Gutachterliche Stellungnahme zum aktuellen Zustand der Dreifachsporthalle.

Objekt **Dreifachsporthalle Herbertshausen**

KN **51658**

Abbildung 18: Oberflächenwasser in den Einbauhülsen der Bodenplatte.

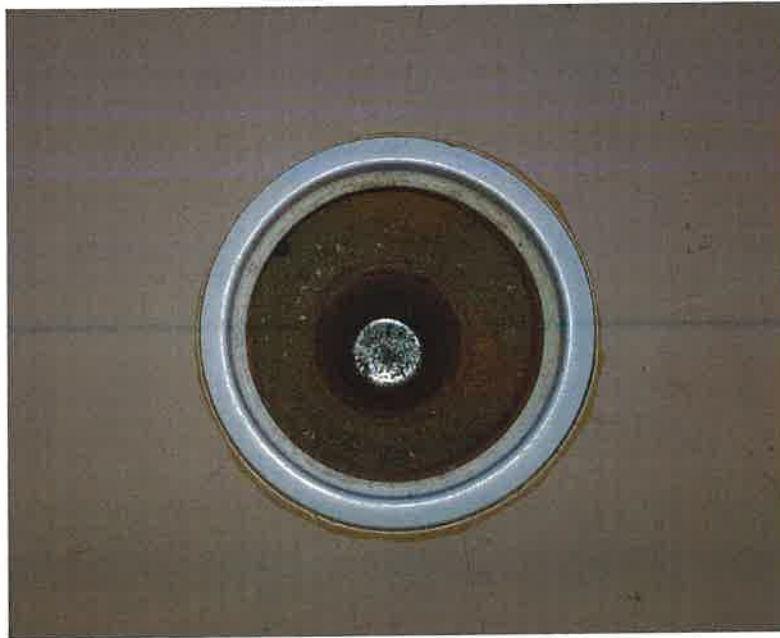
In den Einbauhülsen der Sportgeräte ist stehendes Wasser ersichtlich.
Diese Problematik ist nach Aussage von Herr Ratycz bereits länger bekannt, und auf eine mittlerweile ungenügende Abdichtung der Bodenplatte zurückzuführen.

- Es wird empfohlen den Riss in der Außenwand (Abschnitt 0.6.6) zu überprüfen.
- Es wird dringend empfohlen, die Ursache der eindringenden Feuchtigkeit über die Bodenplatte zu klären und diese dauerhaft zu unterbinden. In Zuge der Ursachenfindung ist die Bodenplatte auf ggf vorhandenen Schadensbilder zu überprüfen.
- Aufgrund der am Tag der Begehung nur bedingten Zugänglichkeit der Bauteile in Bereich der Achse 8 / P-K, wird empfohlen diesen Bereich spätestens im Zuge der erforderlichen Maßnahmen eingehend zu überprüfen.
